Avis délibéré de l'Autorité environnementale sur le projet d'aménagement d'un pôle logistique à Grand- Couronne (Seine Maritime)

n°Ae: 2012 - 17

Avis établi lors de la séance du 23 mai 2012 - n° d'enregistrement : 008263-01

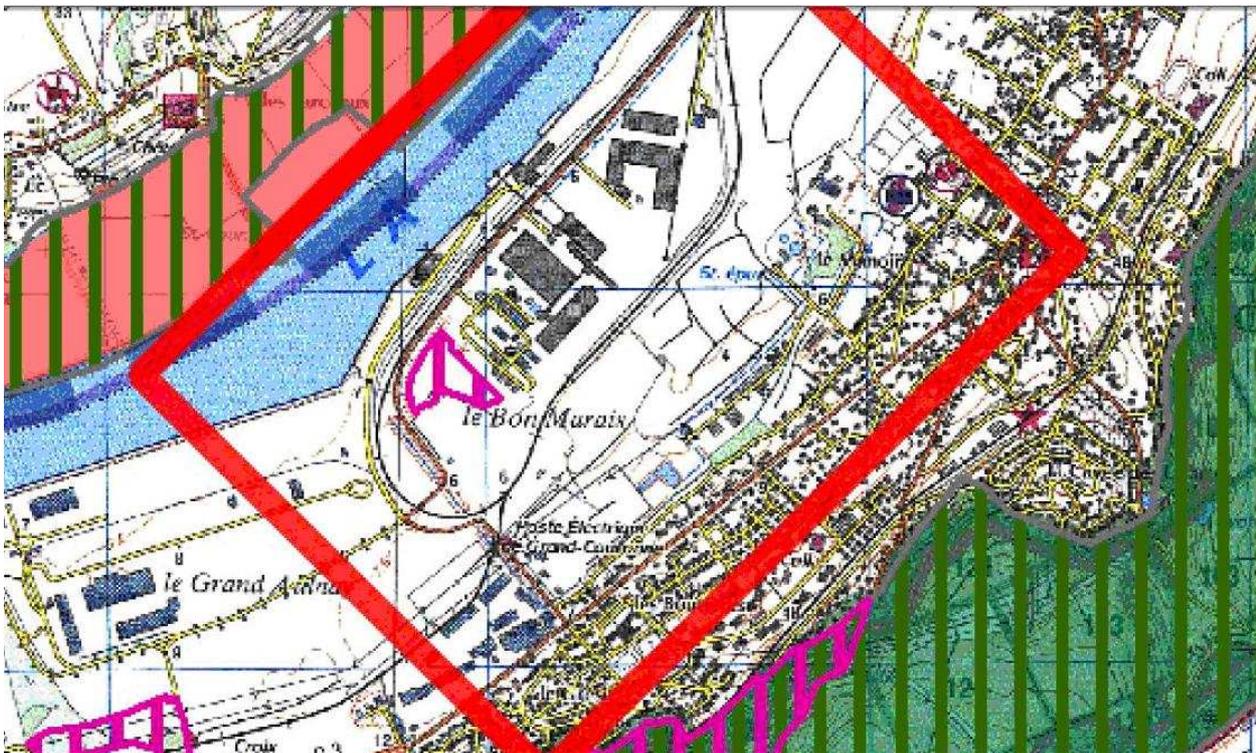
Le GPMR prévoit la réalisation de murets, de gabions et de pierriers sur les accotements routiers, favorables au lézard des murailles, *Podarcis muralis*, et envisage de déplacer les orchidées, *Epicactis helleborine*, qui se trouvent dans le petit boisement (« transplantation des pieds repérés dans une station existante là où il y a correspondance biotique pour l'espèce »). Toutefois, le dossier ne présente aucune mesure compensatoire pour la destruction de l'habitat de la chouette hulotte, ***L'Ae recommande au maître d'ouvrage d'y remédier.***
